Città di Amalfi
Comune di Amalfi
Provincia di Salerno

RELAZIONE

Precisazioni alla relazione di controdeduzioni e recepimento delle osservazioni del settore Urbanistica e Governo del Territorio della Provincia di Salerno in merito alla coerenza al PTCP della Provincia di Salerno.

Figura 1 – inquadramento delle zto E3 su base cartografica

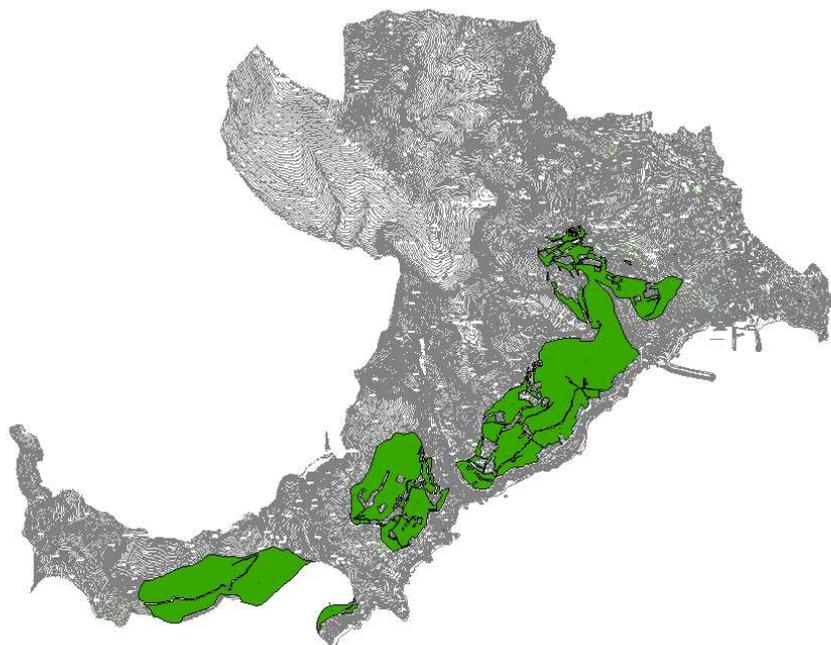
2) *In merito alle modifiche alle NTA relative alla ZT 3 del PUT e quindi, agli artt. 36 e 53 delle NTA stesse, si chiede che venga esplicitata e dettagliata con maggiore chiarezza la congruenza delle soluzioni progettuali adottate attraverso la Relazione in oggetto (tra cui il ricorso ad un Indice di Fabbricabilità Fondiario) rispetto alle prescrizioni di cui all'art. 19 del PUT.*

L'art. 53, è riferito alla zona omogenea E3 ovvero zona agricola in ZT3 del Put. Per essa si è provveduto ad adottare una soluzione progettuale giustificata dal recepimento normativo della disciplina agricola disposto dalla normativa nazionale e regionale. Tale soluzione si è tradotta in una sostanziale modifica della norma in merito alle edificabilità in zone agricole alle modalità di trasformazione ed alla titolarità alla trasformazione delle stesse. In particolare, è stata attribuito in conformità alla normativa, limitatamente alle residenze, un indice di fabbricabilità fondiario pari a $I_f = 0,03 \text{ m}^3/\text{m}^2$. Con riferimento all'edificabilità rurale il Puc con la specifica normativa tecnica recepisce quanto disciplinato all'art. 37 delle Nta del Ptcp.

Pertanto, in sintesi, si può affermare che per tali zone la soluzione progettuale risulti essere univocamente definita dalla rispondenza normativa sovraordinata.
